INFORME DE CONTROL ESPECÍFICO N° 050-2024-2-0353-SCE

SERVICIO DE CONTROL ESPECÍFICO A HECHOS CON PRESUNTA IRREGULARIDAD MUNICIPALIDAD DISTRITAL DE YANAHUARA, AREQUIPA, AREQUIPA

"CONTRATACIÓN DE SERVICIOS DE TRAZO Y REPLANTEO EN LA MUNICIPALIDAD DISTRITAL DE YANAHUARA"

DE 24 DE JUNIO DE 2024

Imagen n.° 4
Imagen de plano adjunto en informe n.° 0001-2022-JHIG sin fecha

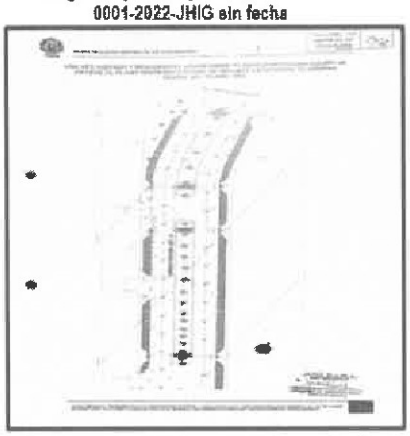
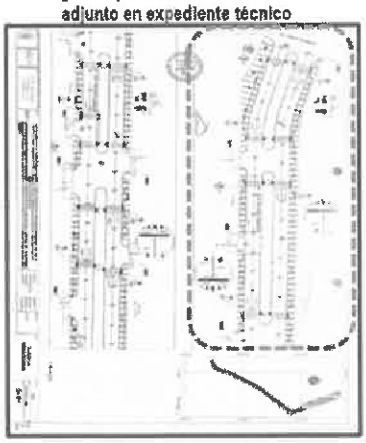
Respecto al plano del folio 23 **(Apéndice n.° 9)**, adjunto al informe n.° 0001-2022-JHIG sin fecha **(Apéndice n.° 9)**, solo se encuentra de la progresiva 0+000 a la progresiva 0+160, de acuerdo al plano de señalización S-01 **(Apéndice n.° 38)**, del expediente técnico, que se muestra a continuación:

Además de ello, se realizó una revisión a la información consignada en los planos de los folios 23 **(Apéndice n.° 9)** y 26 **(Apéndice n.° 9)**, donde se evidencia que no se describe ni detalla acciones de trazo y replanteo, ya que no cuenta con ubicación de puntos de estación[29] topográfica, cuadro de coordenadas, cota de terreno[30], carece de medidas, secciones de las vías y las progresivas son ilegibles.

Asimismo, en el informe que presenta el contratista no señaló las áreas que habría intervenido con el trazo y replanteo, toda vez que en el folio 23 **(Apéndice n.° 9)**, adjuntó una imagen de un plano donde solo se encuentra de la progresiva 0+000 a la progresiva 0+160, y en folio 26 **(Apéndice n.° 9)**, adjunta imagen de plano que solo se encuentra de la progresiva 0+290 a la progresiva 0+380.

Así también en la imagen de folio 23 **(Apéndice n.° 9)** del informe n.° 0001-2022-JHIG sin fecha **(Apéndice n.° 9)**, se verificó que la forma de la berma central es circular; sin embargo, en la realidad física y de las imágenes que adjunta en el referido informe del servicio de trazo y replanteo, se evidencia que es de forma ovalada, como también mediante imágenes referenciales de google maps de mayo de 2013 y diciembre de 2014. Tal como se muestra en la imagen n.° 5 del informe técnico n.° 001-2024-JCML de 27 de mayo de 2024 **(Apéndice n.° 35)**, emitido por el especialista técnico de la comisión de control.

Imagen de plano adjunto en Informe n.° 0001-2022-JHIG sin fecha (Apéndice n.° 9)

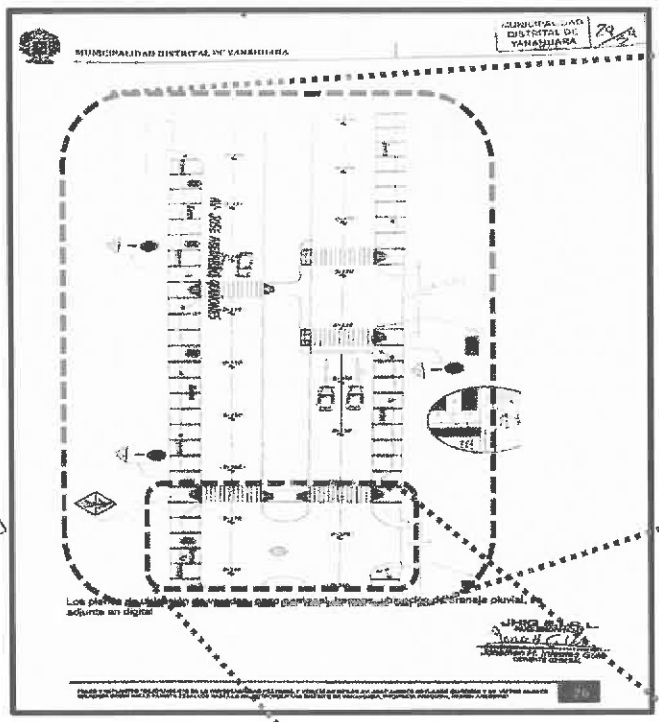
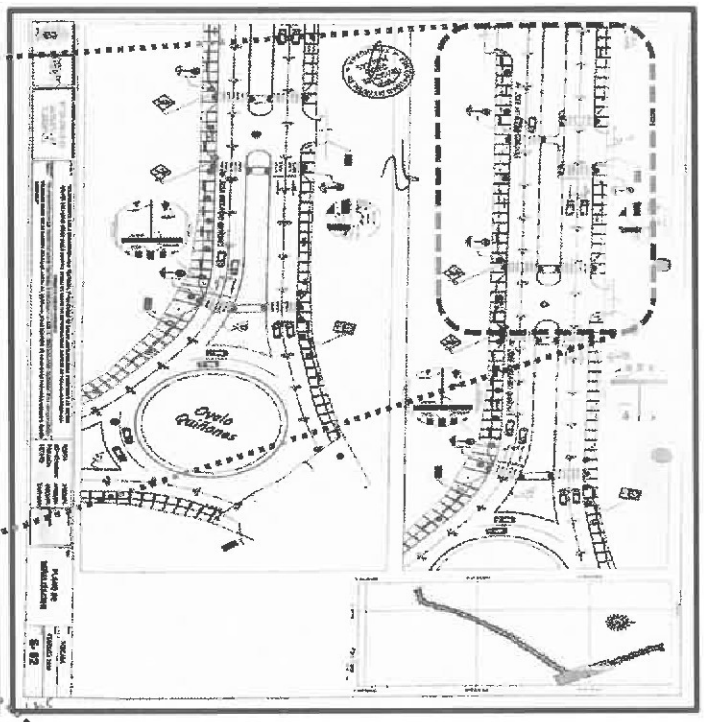
En cuanto al plano del folio 26 **(Apéndice n.° 9)**, adjunto al informe n.° 0001-2022-JHIG sin fecha **(Apéndice n.° 9)**, solo se encuentra de la progresiva 0+290 a la progresiva 0+380, lo que se corrobora con el plano de señalización S-02 **(Apéndice n.° 38)** del expediente técnico, que se muestra a continuación:

Asimismo, de las imágenes antes mostradas se evidencia que la imagen del plano del folio 26 del informe n.° 0001-2022-JHIG sin fecha **(Apéndice n.° 9)**, es igual a una sección del plano de señalización S-02 **(Apéndice n.° 38)** que se **encuentra en el expediente técnico**.

Imagen n.° 9
Imágenes de plano en planta de informe

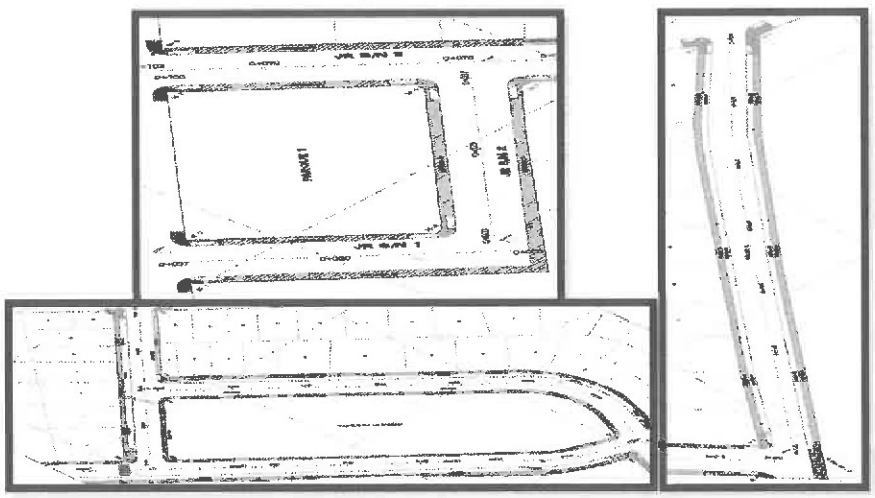
Por tanto, el contratista en su informe de trazo y replanteo debió ejecutar trabajos respecto a dichas áreas de intervención, que comprende todas las calles de la urbanización Valencia y calles de la urbanización Los Cedros; sin embargo, de la revisión a la documentación que sustenta el trazo y replanteo realizado por el contratista JHIG E.I.R.L., adjuntó imágenes de plano en planta, imágenes fotográficas de calles de ambas urbanizaciones; sin embargo, de la revisión a dicha información consignada en dichas imágenes de planos, se evidencia que no se describió, ni detalló acciones de trazo y replanteo, ya que no cuenta con ubicación de puntos de estación topográfica, cuadro de datos técnicos de coordenadas, cotas de terreno, carece de dimensiones y detalles de:

- Secciones viales.
- Rampas peatonales y vehiculares.
- Gibas o reductores de velocidad.
- Drenajes.
- Ancho de veredas, bermas y calzada.
- Ubicación de señalizaciones.

Más aún que, en el informe que presenta el contratista no señala las áreas que ha intervenido con el trazo y replanteo de la Obra, lo que se muestra del informe en las siguientes imágenes:

Imagen n.° 10
Plano de formato digital en planta lámina TR-1, de setiembre 2022, sin cuadro técnico de coordenadas y cotas, descripción de puntos de estación o BM

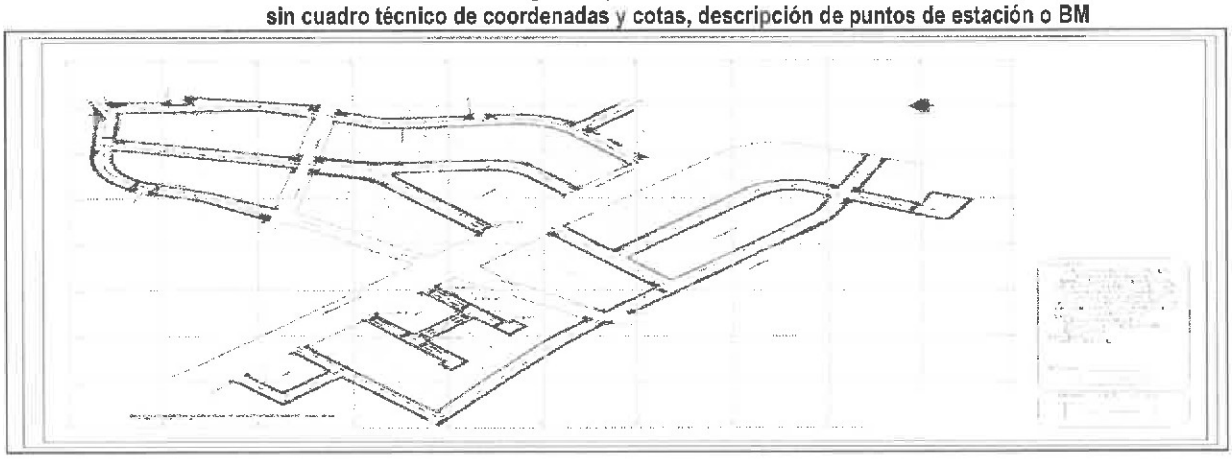
Cabe precisar que, según la imagen de plano en formato digital de planta lámina TR-1 **(Apéndice n.° 10)**, de setiembre 2022, adjunto en CD al informe presentado por el contratista JHIG E.I.R.L., también no cuenta con dimensiones y detalles de:

- Plano de ubicación del proyecto.
- Cuadro de datos técnicos: BM, coordenadas y cotas.
- Secciones viales.
- Rampas peatonales y vehiculares.

- Gibas o reductores de velocidad.
- Drenajes.
- Ancho de veredas, bermas y calzada.
- Ubicación de señalizaciones.

Sin perjuicio de ello, el contratista entregó un plano en digital **(Apéndice n.° 10)**, respecto del cual no tendría la validez correspondiente, debido a que el formato AUTODESK AUTOCAD[41] es fácilmente editable (borrar o agregar información) y por ende susceptible a ser alterados, y no contarían con la firma del responsable de la ejecución de los mismos, para su validez; por tal razón era importante la entrega de los planos en físico, tal como se estableció en los términos de referencia **(Apéndice n.° 10)**, a fin de tener un respaldo en caso se produzca lo descrito anteriormente.

Imagen n.° 12
Conforme a coordenadas descritas en plano planta y perfil – Lamina PP-01, de octubre de 2022, se encuentra fuera de la jurisdicción del distrito de Yanahuara

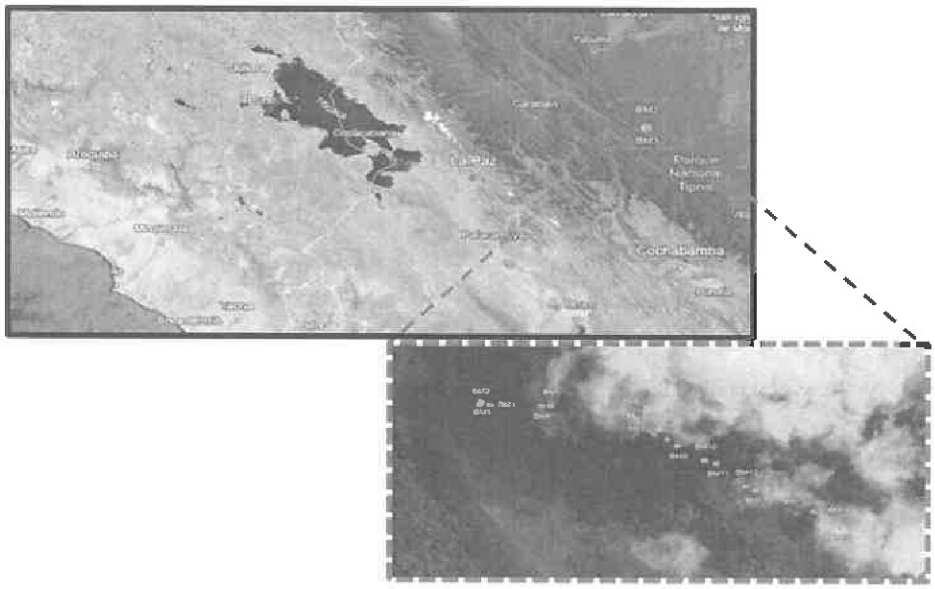
Realizado el análisis, estas coordenadas generan una ubicación, exactamente, en el parque nacional de Tipnis, **departamento del Beni - Bolivia**, coordenadas UTM corresponde a la Zona 19 Sur, como se muestra en la siguiente imagen:

Imagen n.° 14
Trazo sobre obra ya terminada

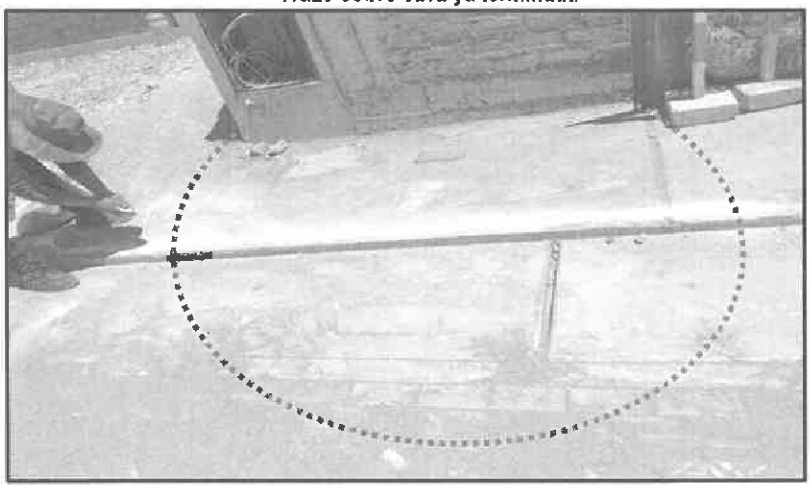
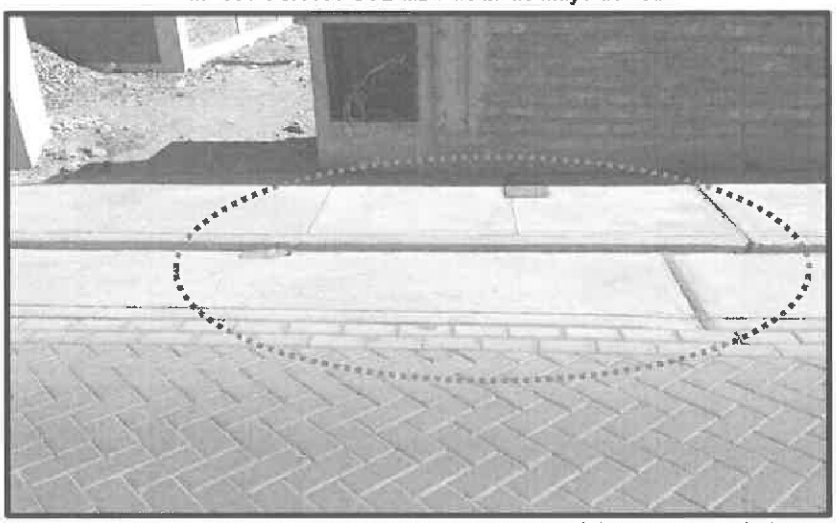
Así también la imagen n.° 9 (en el presente, corresponde a la imagen n.° 14), tomada de la imagen fotográfica adjunta en el folio 26 del informe presentado por el contratista **(Apéndice n.° 34)**, se observa a una persona que realiza marcado con polvo blanco en el vértice/filo de vereda de la obra que ya habría terminado, sin embargo, se adjunta como sustento en el informe que el contratista presenta a la Entidad. Además, realizada la comparación de la imagen n.° 9 (en el presente, corresponde a la imagen n.° 14), adjunta al informe del contratista **(Apéndice n.° 34)**, con la imagen fotográfica n.° 15, que corresponde a la obra culminada la cual fue verificada el 27 de mayo de 2024, mediante acta de inspección física n.° 001-CG/0353-SCE-MDY **(Apéndice n.° 41)**, tienen características y detalles similares con respecto a las juntas de dilatación, bruñas de la vereda y berma, así como también los adoquines de concreto de la calzada o vía ya colocados, incluso se observa que el filo de la vereda se encuentra pintado de color amarillo, como se puede identificar en las siguientes imágenes:
